**Verslag huishoudelijke elektrische installatie op laagspanning en zeer lage spanning****Algemeen:**

Referentie: <b>010-20260318-02</b>	Datum controle: <b>18/03/2026</b>
Keurder: <b>010</b>

Eigenaar: <b>Onbekend</b>	EAN-code: <b>541448820056633038</b>
Adres installatie: <b>Brandstraat 145, 2400 - Mol</b>	Nummer teller(s): <b>1SAG3105195771</b>
	Distributienetbeheerder installatie: <b>Fluvius</b>
Datum uitvoering installatie: <input checked="" type="checkbox"/> Vóór 01/10/1981 <input type="checkbox"/> Tussen 01/10/1981 en 01/06/2020 <input type="checkbox"/> Vanaf 01/06/2020	
Type: <input checked="" type="checkbox"/> Woonenheid <input type="checkbox"/> Niet-huishoudelijk <input type="checkbox"/> PV <input type="checkbox"/> Batterij <input type="checkbox"/> Laadpaal

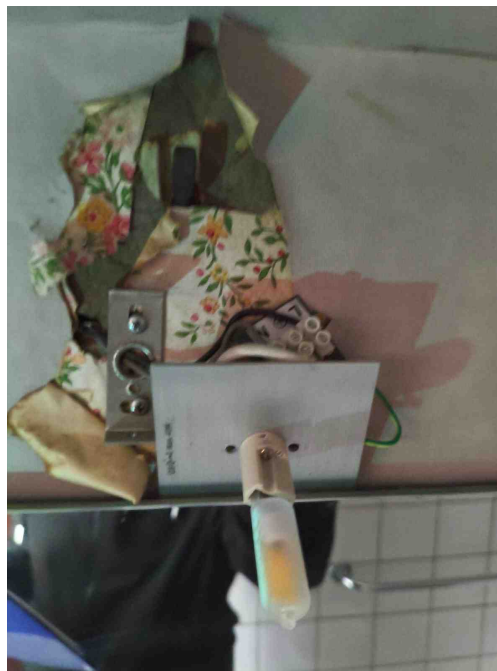
**S01** - Het ééndraadsschema ontbreekt (Boek 1: 3.1.2.1).  
*Opmerking: Algemeen*

**S06** - De situatieplannen ontbreken (Boek 1: 3.1.2.1).  
*Opmerking: Algemeen*

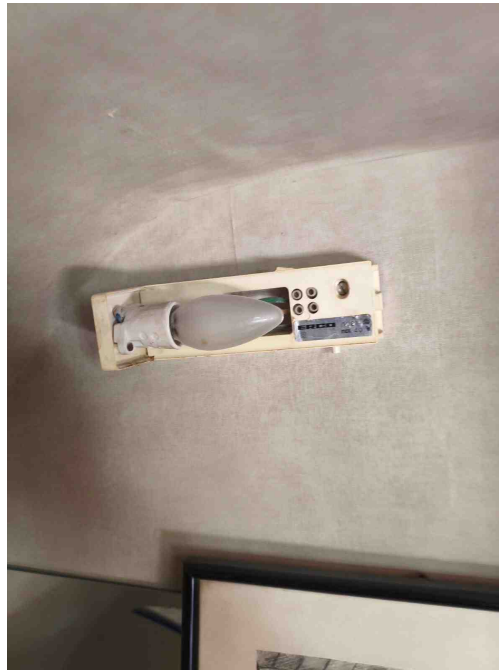
**T21** - Het elektrisch materieel is niet geplaatst volgens de voorschriften van de fabrikant/ regels van goed vakmanschap . (Boek 1: 1.4.1.3)  
*Opmerking: Oa de verlichting*

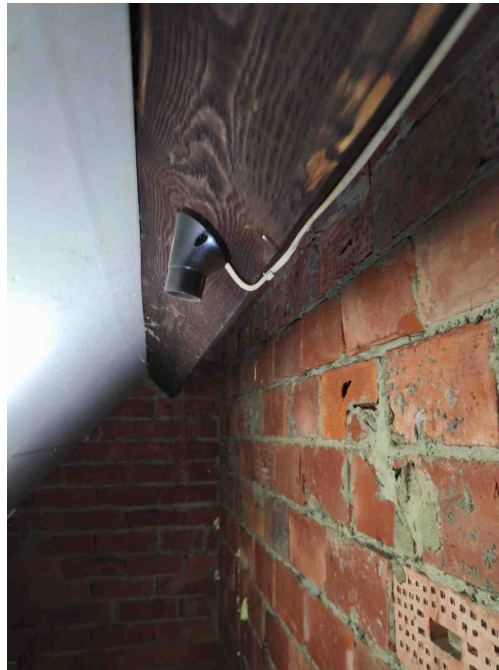
**C38** - Het gebruikte kabeltype (snoerkabel) voldoet niet aan de specificaties die van toepassing zijn op voedingsleidingen voor vaste installatie (Boek 1: 1.4.2.1, 5.2.6.2).

*Opmerking: Oa living, eetplaats, kelder, berging boven ,....*

**T13** - Opbouwcontactdozen en/of -schakelaars zonder achterplaatje mogen niet rechtstreeks op een brandbare ondergrond bevestigd worden (Boek 1: 4.3.3.5).

*Opmerking: Oa bord 4 , living, eetplaats, kelder,....*

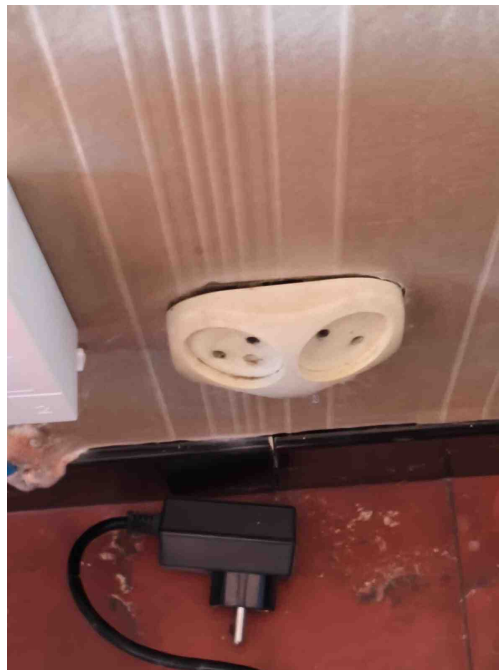
**C38** - Het gebruikte kabeltype (snoerkabel) voldoet niet aan de specificaties die van toepassing zijn op voedingsleidingen voor vaste installatie (Boek 1: 1.4.2.1, 5.2.6.2).

**T13** - Opbouwcontactdozen en/of -schakelaars zonder achterplaatje mogen niet rechtstreeks op een brandbare ondergrond bevestigd worden (Boek 1: 4.3.3.5).

*Opmerking: Oa bord 4 , living, eetplaats, kelder,....*

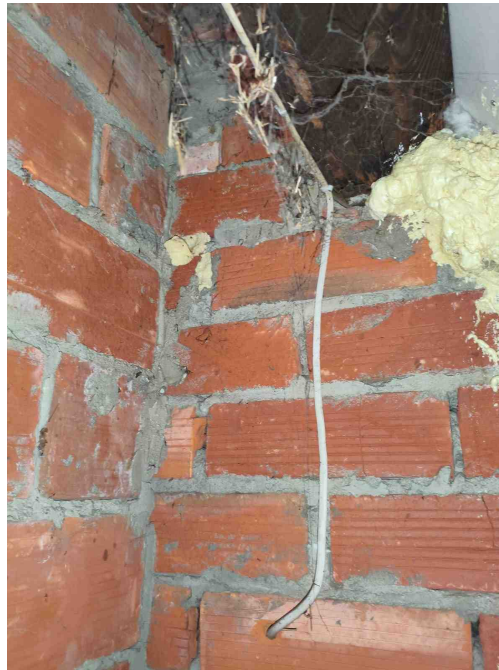
**C38** - Het gebruikte kabeltype (snoerkabel) voldoet niet aan de specificaties die van toepassing zijn op voedingsleidingen voor vaste installatie (Boek 1: 1.4.2.1, 5.2.6.2).

*Opmerking: Oa living, eetplaats, kelder, berging boven ,....*

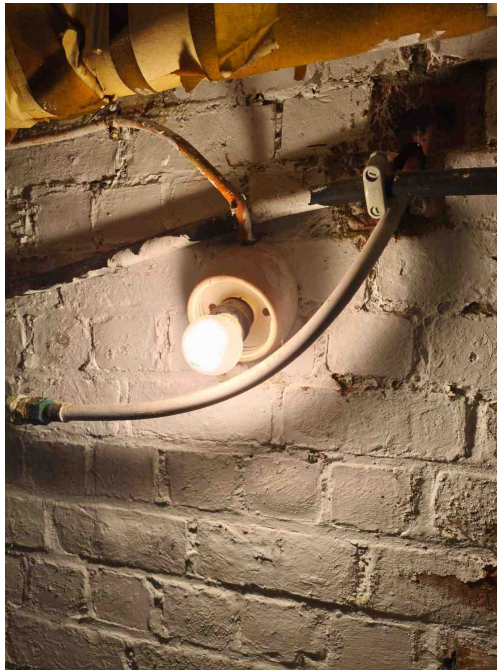
**C38** - Het gebruikte kabeltype (snoerkabel) voldoet niet aan de specificaties die van toepassing zijn op voedingsleidingen voor vaste installatie (Boek 1: 1.4.2.1, 5.2.6.2).

*Opmerking: Oa living, eetplaats, kelder, berging boven ,....*

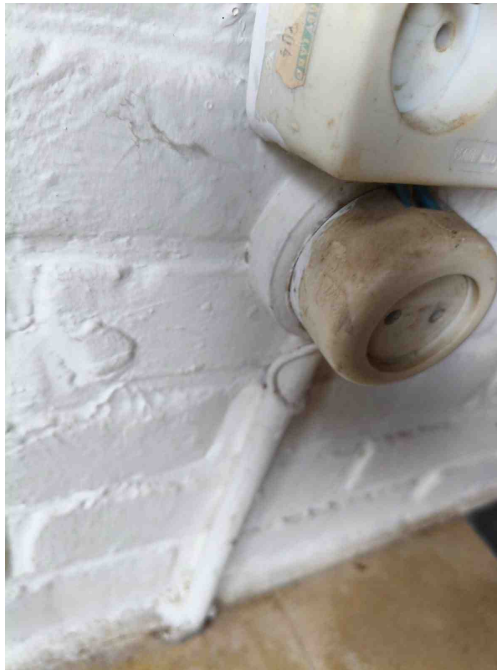
**T13** - Opbouwcontactdozen en/of -schakelaars zonder achterplaatje mogen niet rechtstreeks op een brandbare ondergrond bevestigd worden (Boek 1: 4.3.3.5).

*Opmerking: Oa bord 4 , living,eetplaats,kelder,....*

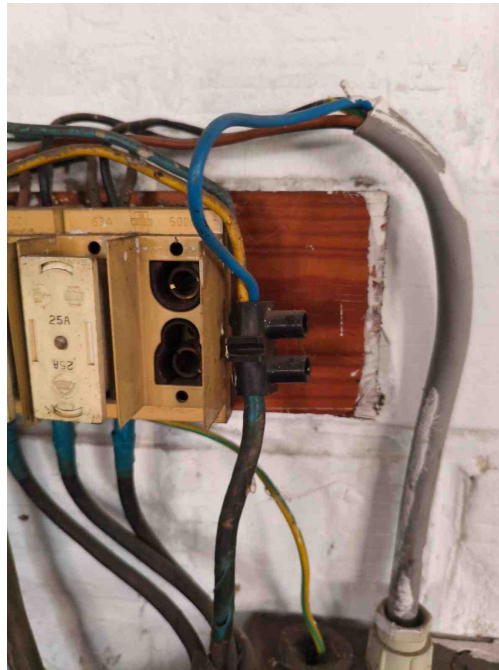
**T13** - Opbouwcontactdozen en/of -schakelaars zonder achterplaatje mogen niet rechtstreeks op een brandbare ondergrond bevestigd worden (Boek 1: 4.3.3.5).

*Opmerking: Oa bord 4 , living,eetplaats,kelder,....*

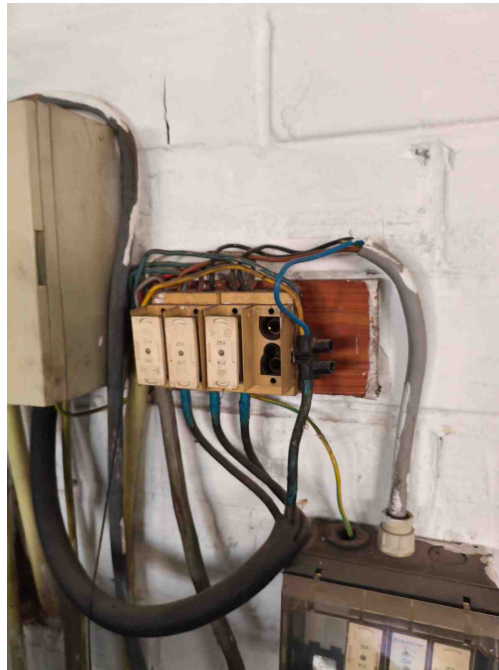
- T13** - Opbouwcontactdozen en/of -schakelaars zonder achterplaatje mogen niet rechtstreeks op een brandbare ondergrond bevestigd worden (Boek 1: 4.3.3.5).  
*Opmerking: Oa bord 4 , living,eetplaats,kelder,....*

- B30** - De houder van de beveiliging in een huishoudelijke ruimte is niet voorzien van aangepaste kalibreerelementen (Boek1: 5.3.5.5).  
*Opmerking: Oa bord 1,2,3,4 en 5*

- B17** - De voedingsspanning is niet op elk bord vermeld (Boek 1: 3.1.3.3).  
*Opmerking: Oa bord 1,2,3,4,5,....*
- B18** - Het volgnummer is niet op elk bord vermeld (Boek 1: 3.1.3.3).  
*Opmerking: Oa bord 1,2,3,4,5,.....*

- C35** - Er zijn doorverbindingen gemaakt met lusterklemmen; er kon niet aangetoond worden dat deze klemmen geschikt zijn voor de aanwezige spanning, stroom en draadsectie en dat ze "CE" zijn (Boek 1: 1.4.2.1.).  
*Opmerking: Oa bord 2 en bord 4*

- C21** - Het gebruik van geleiders van het type VOB, zonder bijkomende afscherming is niet toegestaan (Boek 1: 5.2.9.6).  
*Opmerking: Oa keuken , living,garage , kelder,....*

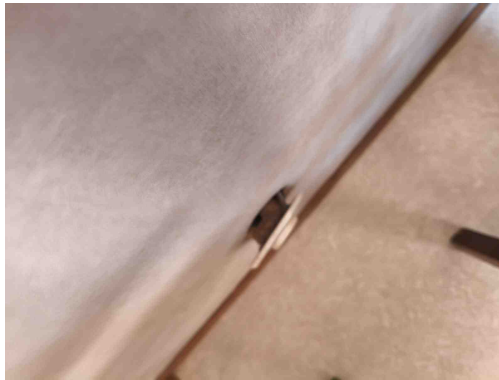
- T13** - Opbouwcontactdozen en/of -schakelaars zonder achterplaatje mogen niet rechtstreeks op een brandbare ondergrond bevestigd worden (Boek 1: 4.3.3.5).  
*Opmerking: Oa bord 4 , living,eetplaats,kelder,....*

- B29** - Het elektrisch verdeelbord in een huishoudelijke ruimte is niet voorzien van een deur (Boek1: 5.3.5.1).  
*Opmerking: Oa bord 4 , bord 2*
- B28** - Het elektrisch verdeelbord in een huishoudelijke ruimte is niet voorzien van een achterwand (Boek 1: 5.3.5.1).  
*Opmerking: Oa bord 4*

- B30** - De houder van de beveiliging in een huishoudelijke ruimte is niet voorzien van aangepaste kalibreerelementen (Boek1: 5.3.5.5).  
*Opmerking: Oa bord 1,2,3,4 en 5*

- B17** - De voedingsspanning is niet op elk bord vermeld (Boek 1: 3.1.3.3).  
*Opmerking: Oa bord 1,2,3,4,5,....*
- B18** - Het volgnummer is niet op elk bord vermeld (Boek 1: 3.1.3.3).  
*Opmerking: Oa bord 1,2,3,4,5,.....*

- C35** - Er zijn doorverbindingen gemaakt met lusterklemmen; er kon niet aangetoond worden dat deze klemmen geschikt zijn voor de aanwezige spanning, stroom en draadsectie en dat ze "CE" zijn (Boek 1: 1.4.2.1.).  
*Opmerking: Oa bord 2 en bord 4*

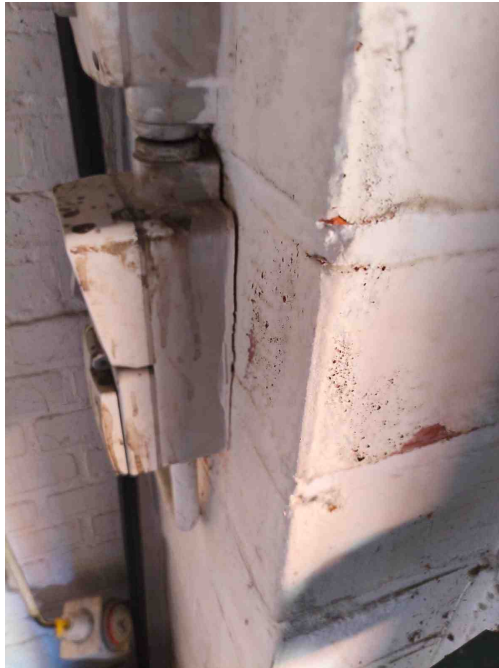
**T10** - Bepaalde contactdozen en/of schakelaars zijn niet degelijk bevestigd (Boek 1: 1.4.1.3).  
*Opmerking: Oa garage en slaapkamer en badkamer,....*

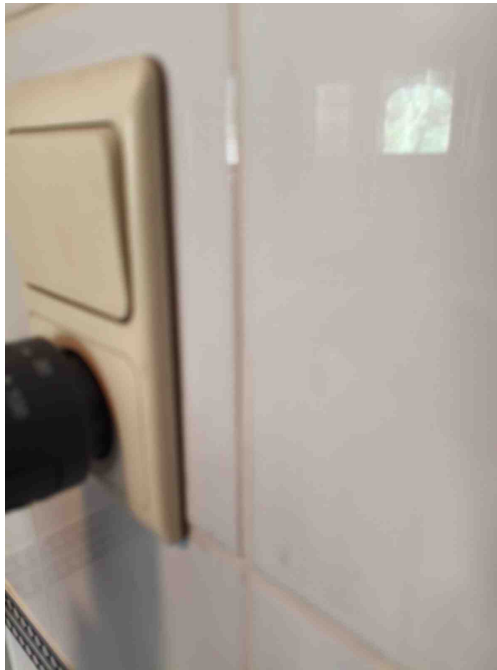
**T10** - Bepaalde contactdozen en/of schakelaars zijn niet degelijk bevestigd (Boek 1: 1.4.1.3).  
*Opmerking: Oa garage en slaapkamer en badkamer,....*

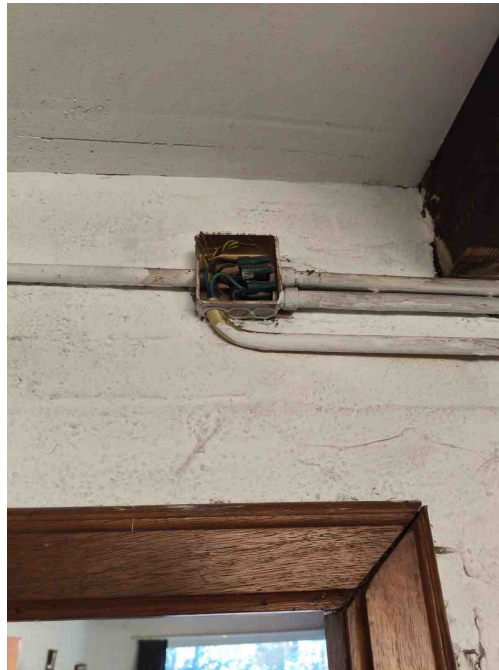
**C30** - De deksels van de aftakdoos/aftakdozen ontbreken (Boek 1: 4.2.2.1, 5.2.6.1).

*Opmerking: Oa garage*

**C21** - Het gebruik van geleiders van het type VOB, zonder bijkomende afscherming is niet toegestaan (Boek 1: 5.2.9.6).

*Opmerking: Oa keuken , living,garage , kelder,....*

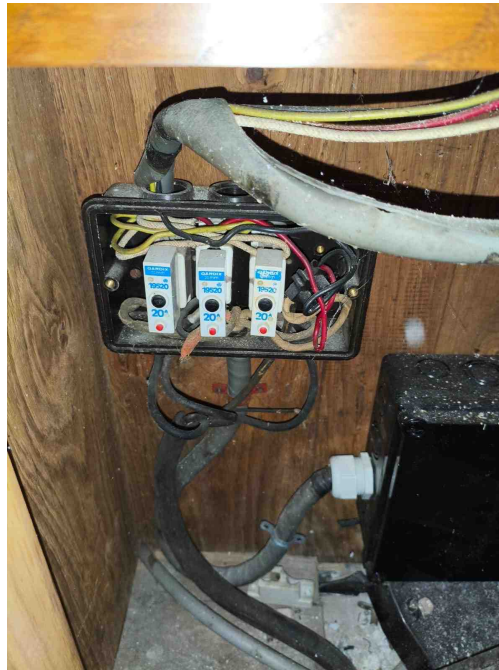
**C21** - Het gebruik van geleiders van het type VOB, zonder bijkomende afscherming is niet toegestaan (Boek 1: 5.2.9.6).

*Opmerking: Oa keuken , living,garage , kelder,....*

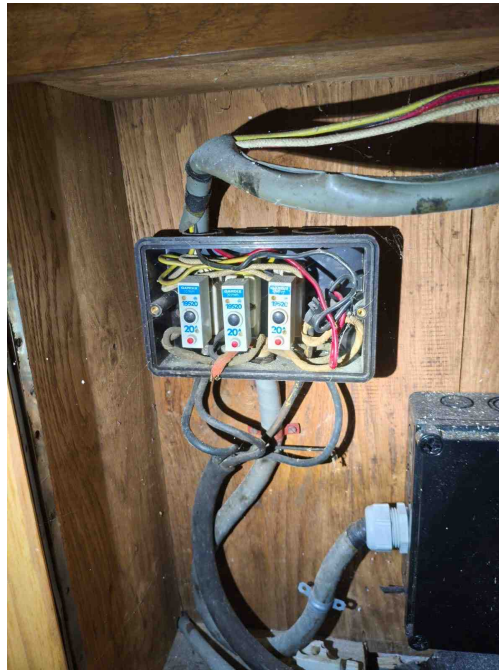
**B18** - Het volgnummer is niet op elk bord vermeld (Boek 1: 3.1.3.3).

*Opmerking: Oa bord 1,2,3,4,5,....*

**C35** - Er zijn doorverbindingen gemaakt met lusterklemmen; er kon niet aangetoond worden dat deze klemmen geschikt zijn voor de aanwezige spanning, stroom en draadsectie en dat ze "CE" zijn (Boek 1: 1.4.2.1.).

*Opmerking: Oa bord 2 en bord 4*

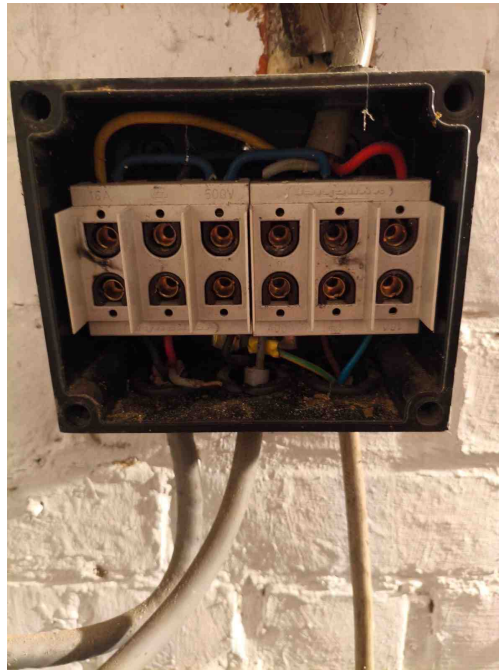
**B30** - De houder van de beveiliging in een huishoudelijke ruimte is niet voorzien van aangepaste kalibreerelementen (Boek1: 5.3.5.5).

*Opmerking: Oa bord 1,2,3,4 en 5*

**B17** - De voedingsspanning is niet op elk bord vermeld (Boek 1: 3.1.3.3).

**B18** - Het volgnummer is niet op elk bord vermeld (Boek 1: 3.1.3.3).

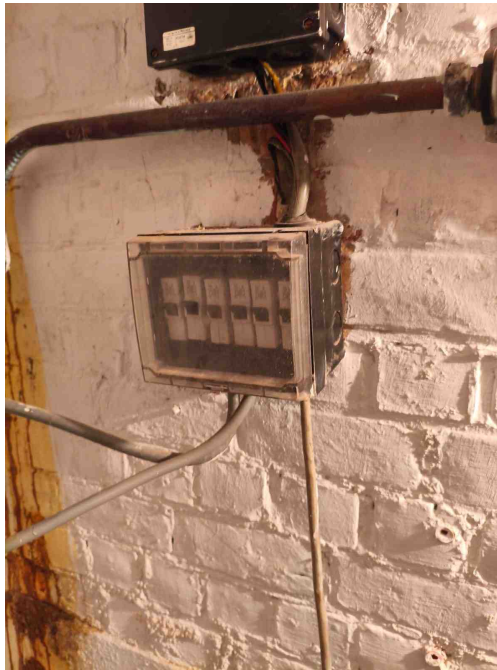
**B30** - De houder van de beveiliging in een huishoudelijke ruimte is niet voorzien van aangepaste kalibreerelementen (Boek1: 5.3.5.5).

*Opmerking: Oa bord 1,2,3,4 en 5*

**B17** - De voedingsspanning is niet op elk bord vermeld (Boek 1: 3.1.3.3).

**B18** - Het volgnummer is niet op elk bord vermeld (Boek 1: 3.1.3.3).

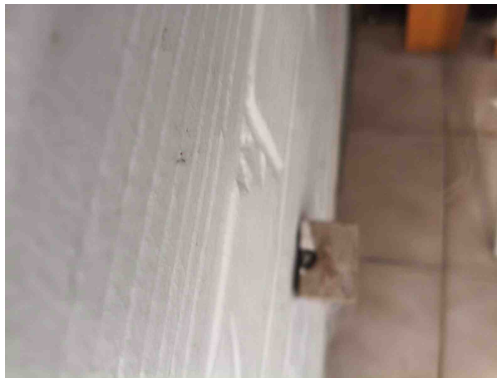
**B18** - Het volgnummer is niet op elk bord vermeld (Boek 1: 3.1.3.3).

*Opmerking: Oa bord 1,2,3,4,5,....*

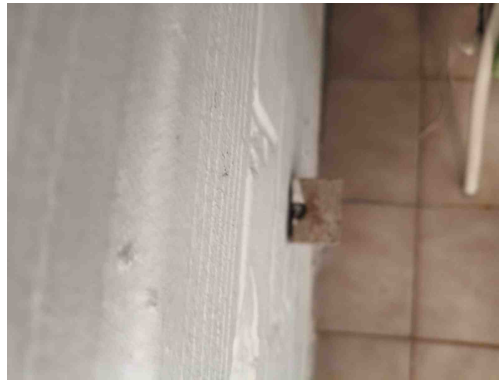
**T09** - Bepaalde contactdozen en/of schakelaars zijn beschadigd (Boek 1: 1.4.1.3).  
*Opmerking: Oa garage*

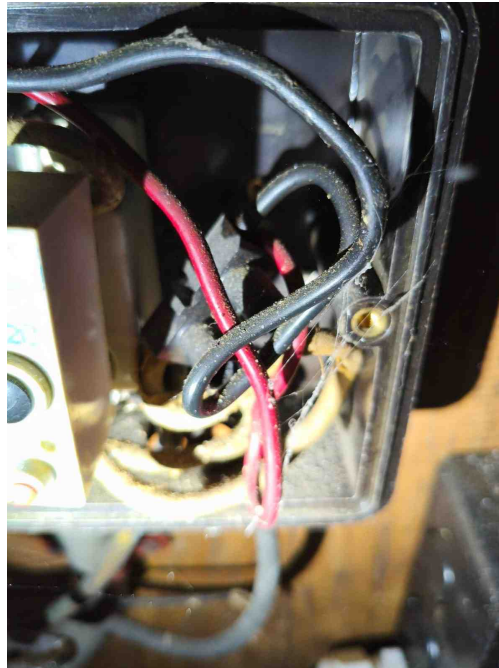
**T09** - Bepaalde contactdozen en/of schakelaars zijn beschadigd (Boek 1: 1.4.1.3).  
*Opmerking: Oa garage*

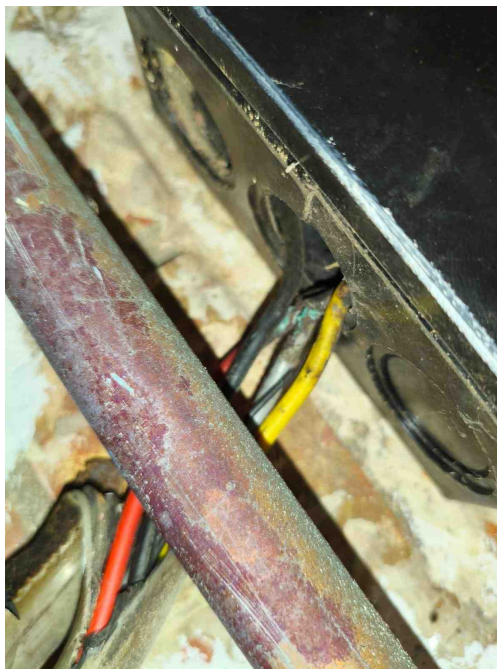
**C35** - Er zijn doorverbindingen gemaakt met lusterklemmen; er kon niet aangetoond worden dat deze klemmen geschikt zijn voor de aanwezige spanning, stroom en draadsectie en dat ze "CE" zijn (Boek 1: 1.4.2.1.).  
*Opmerking: Oa bord 2 en bord 4*

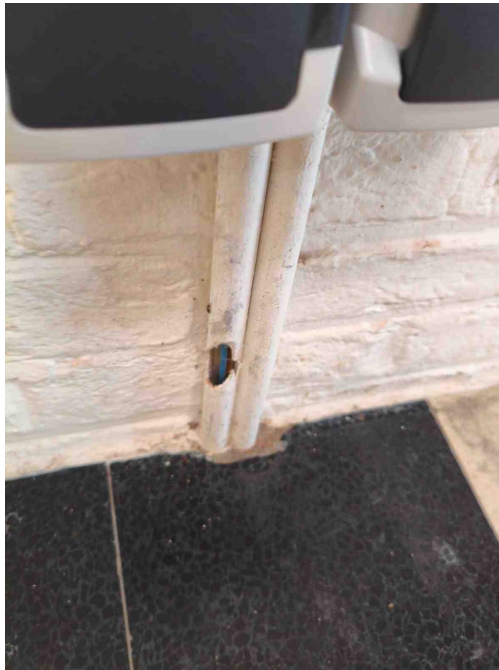
**C21** - Het gebruik van geleiders van het type VOB, zonder bijkomende afscherming is niet toegestaan (Boek 1: 5.2.9.6).  
*Opmerking: Oa keuken , living,garage , kelder,....*

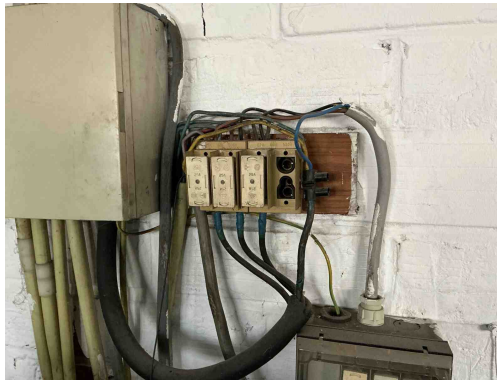
**C27** - Het gebruik van geleiders van het type VTLmB (côte-à-côte) is niet toegestaan (Boek 1: 1.4.2.1).  
*Opmerking: Oa kelder*
